DANTE CONSERVA MARMI srl
RELAZIONE SU OSSERVAZIONI AL PABE- COMUNE DI CARRARA
Cava Collestretto n. 41 – Bacino di Torano

Nell'estratto cartografico di pag. 16, e quindi nella relativa tavola F1.2 Disciplina dei suoli delle attività estrattive e degli insediamenti (quadrante 2) del quadro progettuale, viene riportata l'errata indicazione dell'area in disponibilità alla cava 41, come già indicato nell'osservazione n°2.

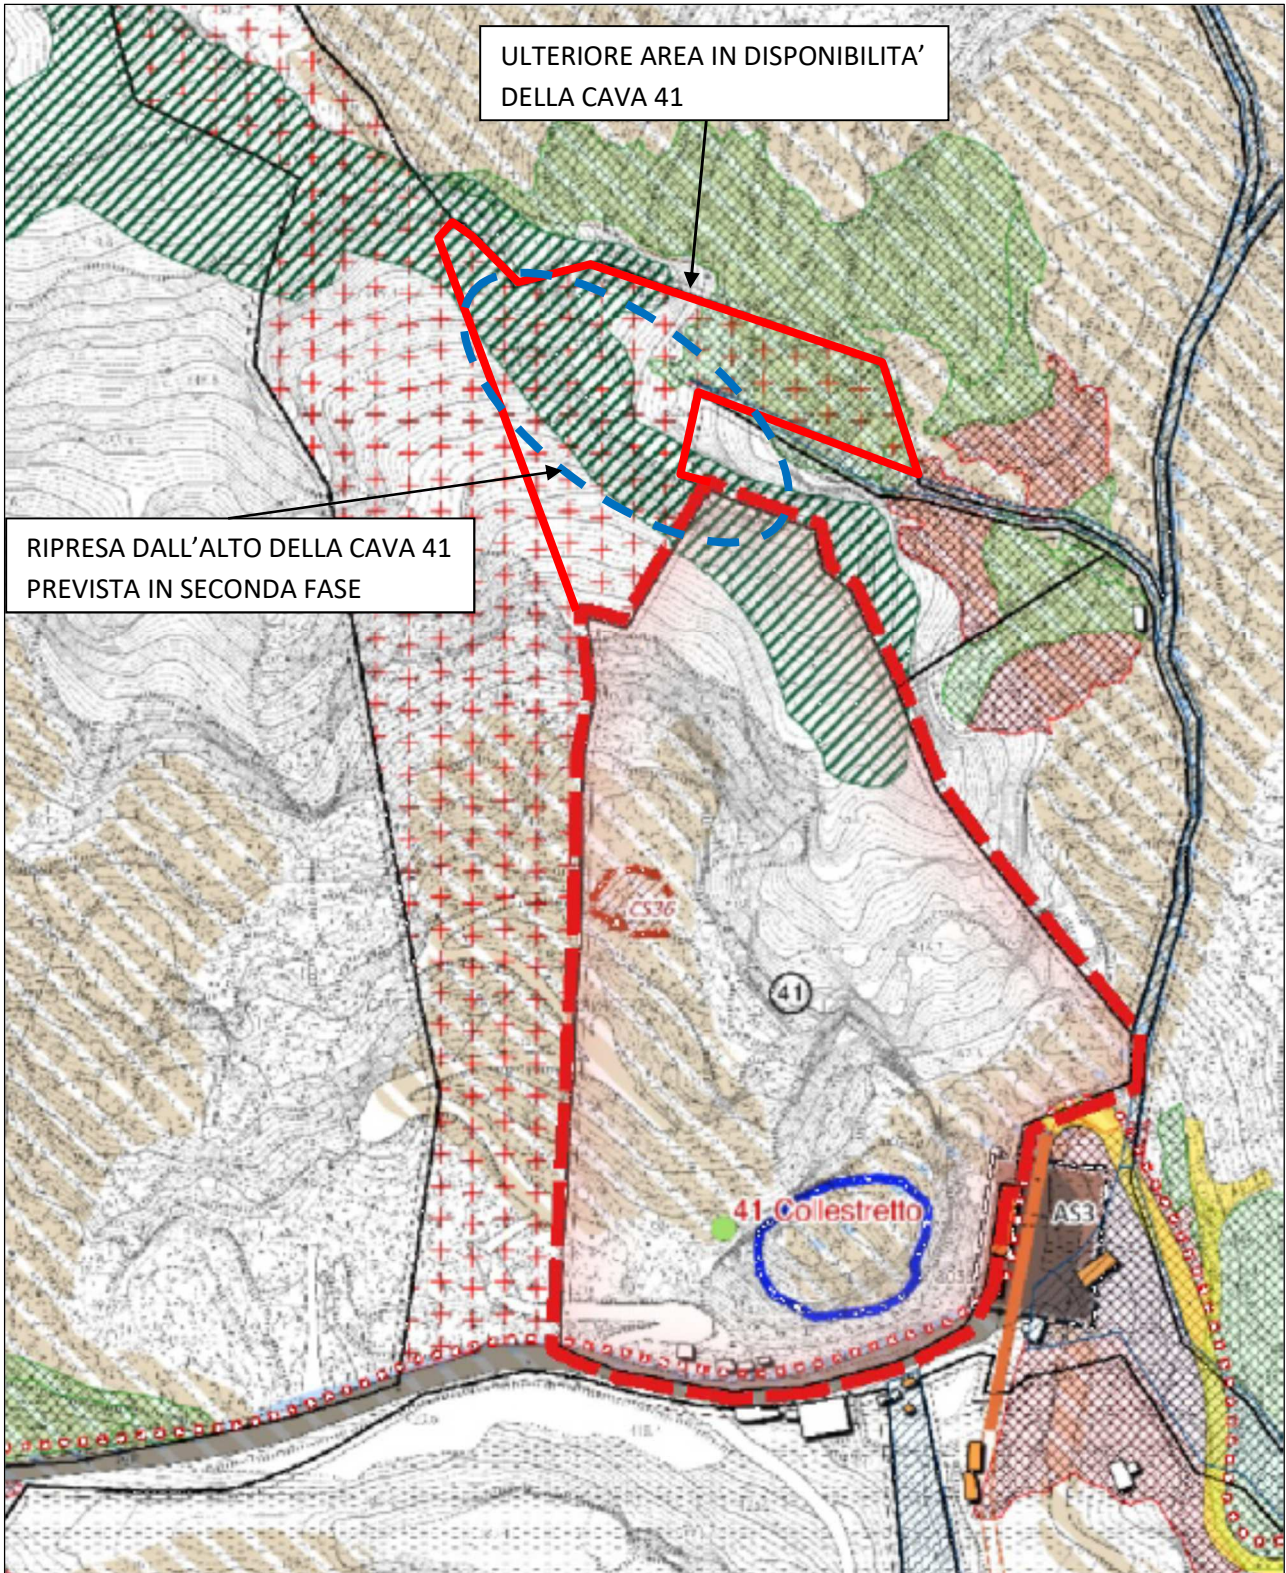
La società scrivente CHIEDE che la porzione del mappale 72 in concessione e il mappale 77 del Fg. 21 del Catasto Terreni del Comune di Carrara, in piena proprietà della società scrivente, venga individuato come in disponibilità della cava Collestretto n°41.

Viene poi perimetrata, in corrispondenza della ex Buca di Ravaccione, un'area classificata in legenda come "aree immagazzinamento idrico", normata dall'art. 30, comma 2 delle NTA. Si evidenzia che tale area rientra nel perimetro autorizzato dall'ultimo progetto in cui si prevede l'asportazione progressiva del riempimento detritico presente.

La società scrivente CHIEDE che venga tenuto di conto della presenza di un'area autorizzata all'escavazione all'interno di tale perimetrazione.

Nell'estratto cartografico di pag. 16, e quindi nella relativa tavola F1.2 Disciplina dei suoli delle attività estrattive e degli insediamenti (quadrante 2) del quadro progettuale, viene individuata un'area di vincolo, lungo il crinale soprastante la cava Collestretto n°41, riportata in legenda con la nomenclatura "crinali da tutelare". Il progetto di coltivazione da cui è derivata l'autorizzazione attuale alla coltivazione della cava "Collestretto n°41", prevedeva due fasi principali di lavorazione in cui è stata prevista la ripresa dall'alto della cava con lavorazioni che andranno ad incidere su parte di quest'area vincolata. Per le restrizioni determinate dall'approvazione del PIT-PPR, l'autorizzazione attuale ha riguardato solo una parte della prima fase del progetto in cui non si prevedono tali lavorazioni, ma comunque il progetto, proprio per testimoniare le necessità della cava per uno sviluppo futuro in vista della redazione dei PABE, è stato comunque presentato integralmente. La ripresa dall'alto della cava 41 viene prevista a partire da un vecchio saggio di escavazione facilmente raggiungibile attraverso la realizzazione di una breve rampa dalla cava n°25. Quindi si configura anche la presenza di un versante non integro. Le lavorazioni previste nella fase 2 del progetto presentato risultano all'interno dei mappali 72 e 77 del Fg.21. Per una migliore ubicazione e descrizione si rimanda alla tavola 7 ed alla relazione tecnica di progetto del dicembre 2017 relativa al progetto autorizzato della cava Collestretto 41.

La società scrivente CHIEDE che la porzione di crinale soggetta a tutela venga ripermetrata tenendo conto del progetto presentato e del conseguente ulteriore sviluppo della cava ed in particolare della ripresa dall'alto del giacimento.
